INFO NORMES

Tome II – Construction routière 6^e mise à jour

Le Tome II – Construction routière a connu sa sixième mise à jour l'automne dernier. Plusieurs chapitres ont été modifiés. Il s'agit des chapitres 1 « Terrassement », 2 « Structures de chaussée », 3 « Drainage », 7 « Dispositifs de retenue » et 8 « Clôtures et repères ». Le présent article ne traite pas de tous les changements, mais plutôt des modifications susceptibles de soulever des interrogations de la part des utilisateurs des normes (suite à la page 2).

FIGURE 1 Déblai de sol organique sous le talus extérieur

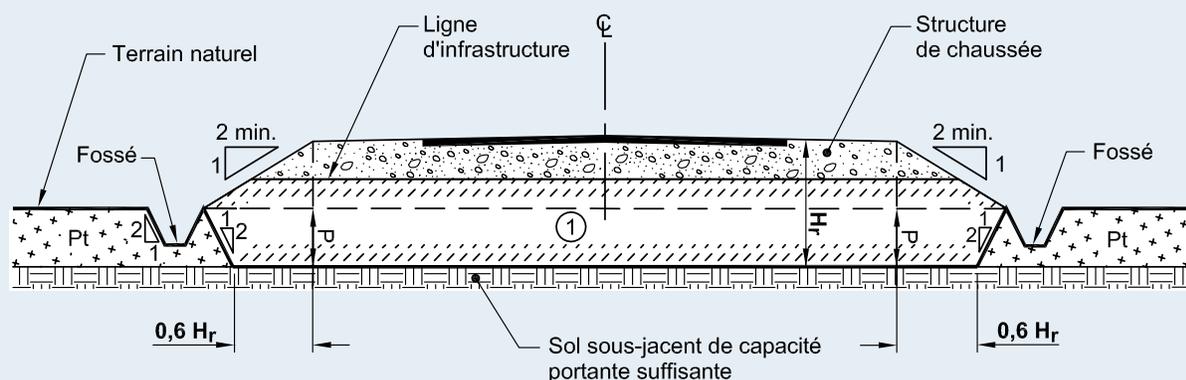
Dans le cas où l'épaisseur de sol organique est supérieure à 1 m, la largeur de déblai sous le talus extérieur à la base du dépôt de sol organique a été augmentée afin de prévenir la

formation éventuelle de fissures dans la structure de chaussée. Cette largeur de déblai était auparavant déterminée par la relation « $P/2$ » où « P » représentait l'épaisseur du dépôt de sol organique. Cette relation est maintenant remplacée par « $0,6 H_r$ » où « H_r » représente la hauteur totale du remblai routier, y compris l'épaisseur de la structure de chaussée. La figure 1 montre la position de ce déblai de sol organique sous le talus extérieur à la base du dépôt.

FIGURE 2 Armature d'une glissière rigide

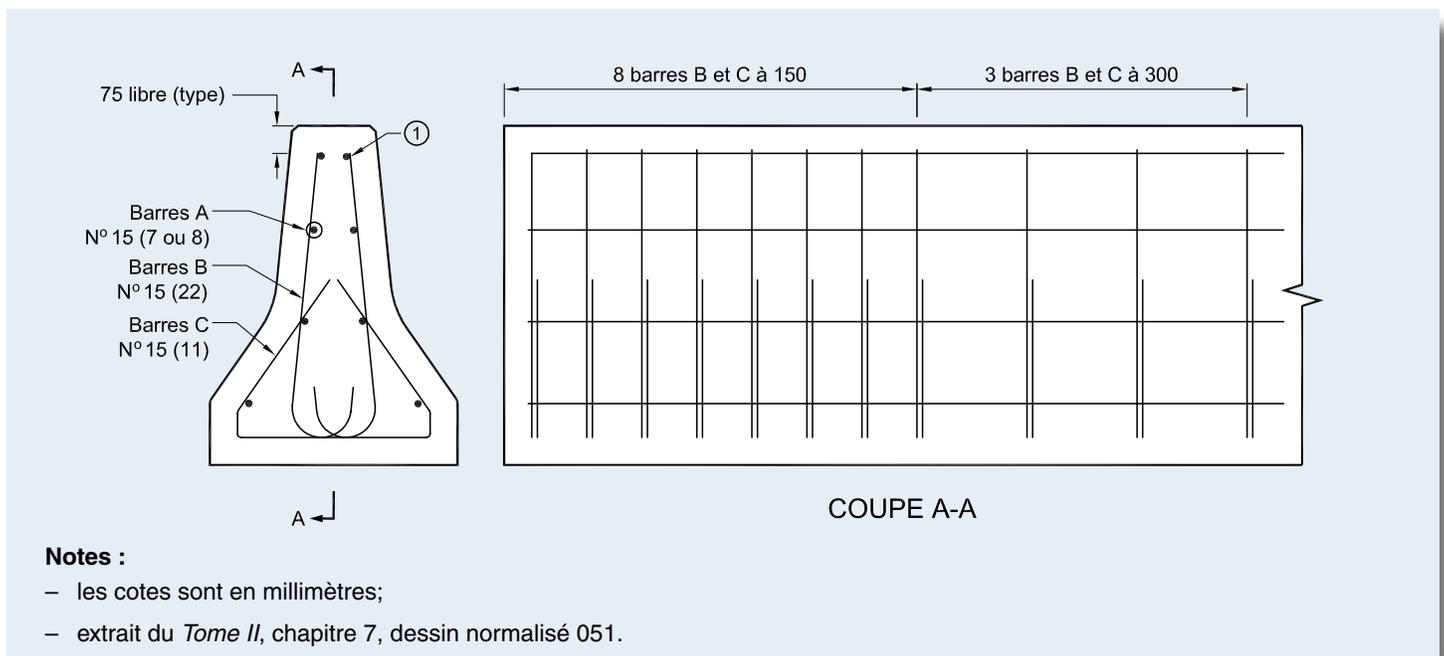
L'exigence d'armer les extrémités des glissières rigides ainsi que les sections de glissières situées de part et d'autre d'un joint de dilatation a été ajoutée à la section 7.5.1.3 « Glissières rigides » et dans le tableau 7.5–5 « Caractéristiques des glissières de

sécurité rigides en béton de ciment ». Cette exigence se traduit également par l'ajout d'un nouveau dessin normalisé, soit le dessin 051 « Glissière rigide en béton de ciment, armature des extrémités » (voir figure 2).

- le dessin normalisé 019, mentionné précédemment, qui est l'ancienne figure 7.2-3;
- le dessin normalisé 022 qui montre le traitement des extrémités des glissières semi-rigides médianes;
- le dessin normalisé 051 qui donne l'armature des extrémités de glissières rigides (voir figure 2).

FIGURE 3 Raccordement aux glissières de pont de types 210, 210B et 210C

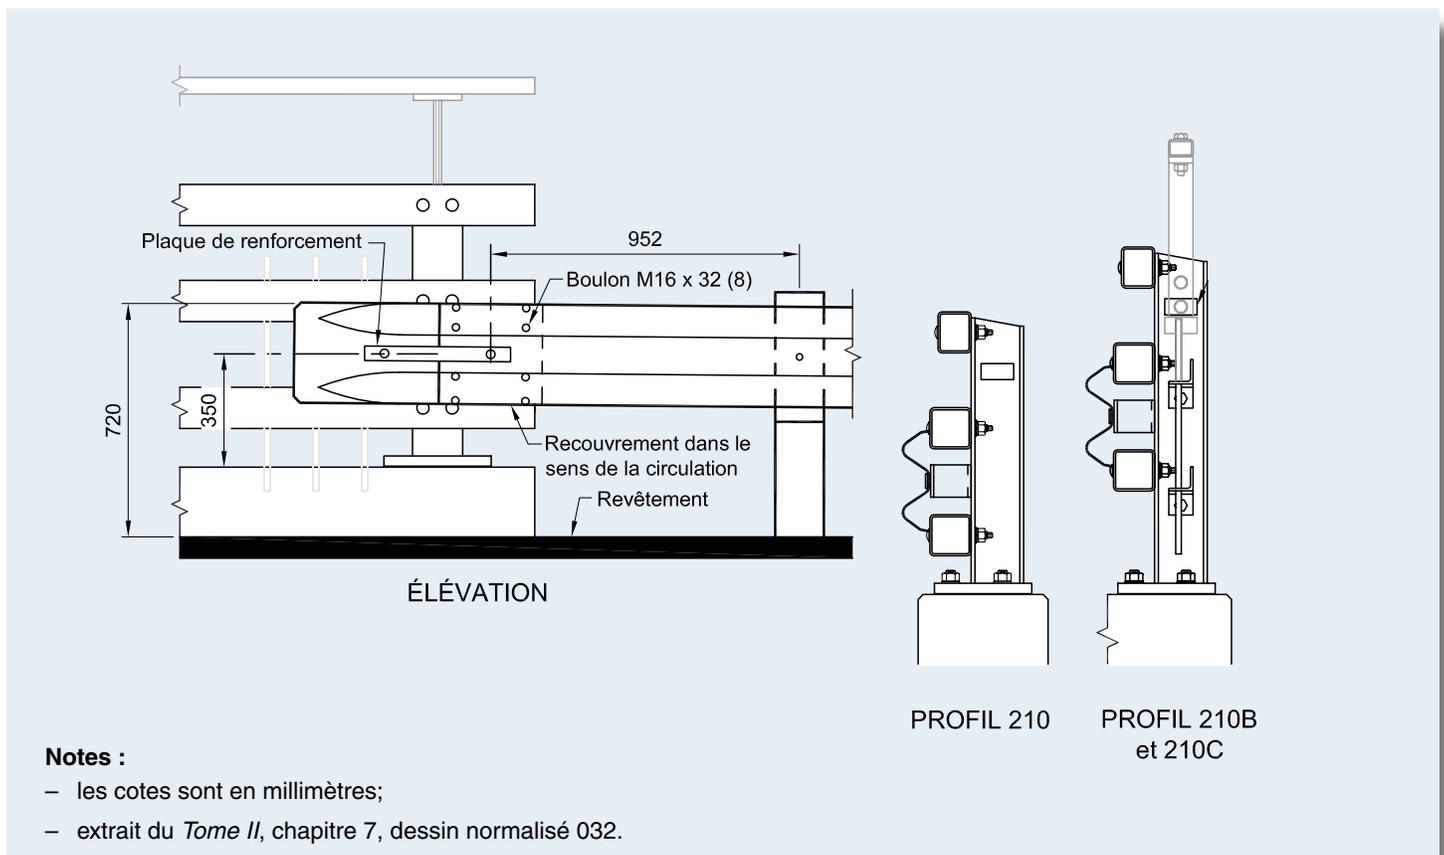
- le dessin normalisé 032 qui montre le raccordement commun aux glissières de pont de types 210, 210B et 210C par la fusion de trois anciens dessins normalisés (016F, 016G et 016H) (voir figure 3);

Figure 1
 Dessins normalisés
 V-6-041B et V-6-041C

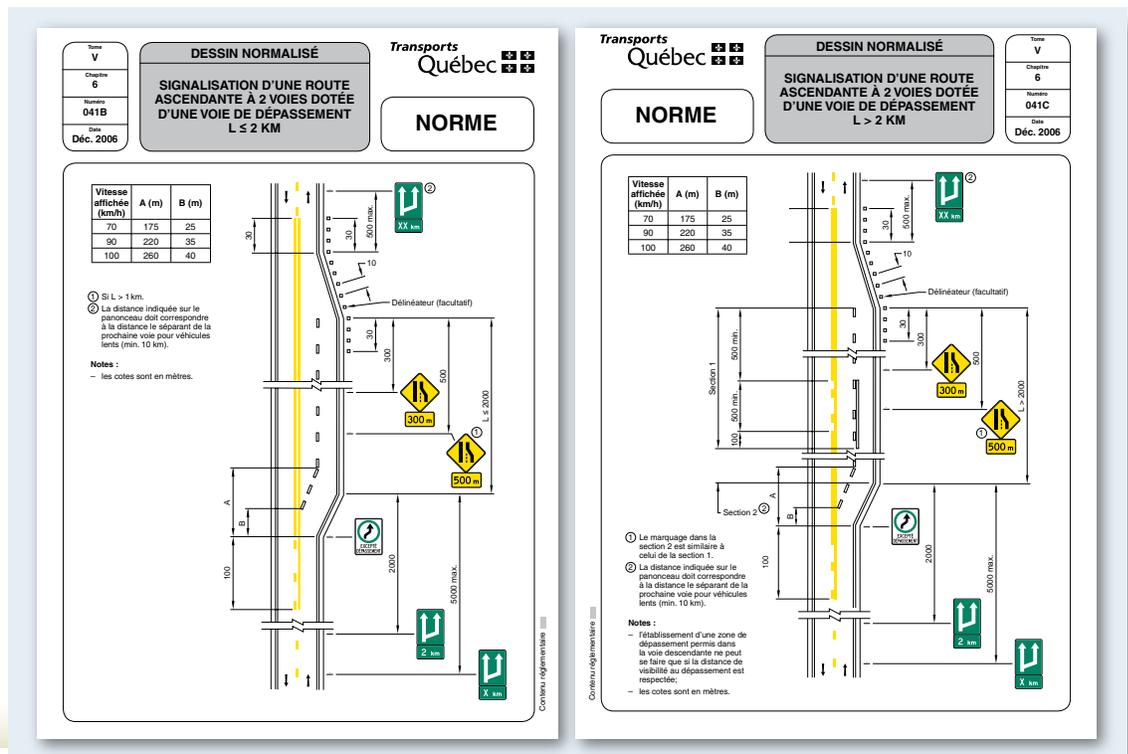
Dans la signalisation de prescription, le panneau P-225 « Trajet obligatoire pour voie de dépassement ascendante » vient remplacer le panneau P-220 « Voie pour véhicules lents » à l'entrée de ces voies pour diriger tous les usagers de la route vers la voie de droite, sauf pour dépasser. La description du panneau P-225 est donnée à la section 2.24 « Trajet obligatoire pour voie de dépassement ascendante » du chapitre 2 « Prescription » et son installation est montrée aux dessins normalisés V-6-041B et V-6-041C (figure 1).

Le dessin normalisé V-6-041B montre également le nouveau panneau I-417-2 qui indique à l'usager qu'il y aura une voie auxiliaire pour dépasser un peu plus loin. La description de ce panneau est donnée à la section 5.7.8 « Voies de dépassement » du chapitre 5 « Indication ».
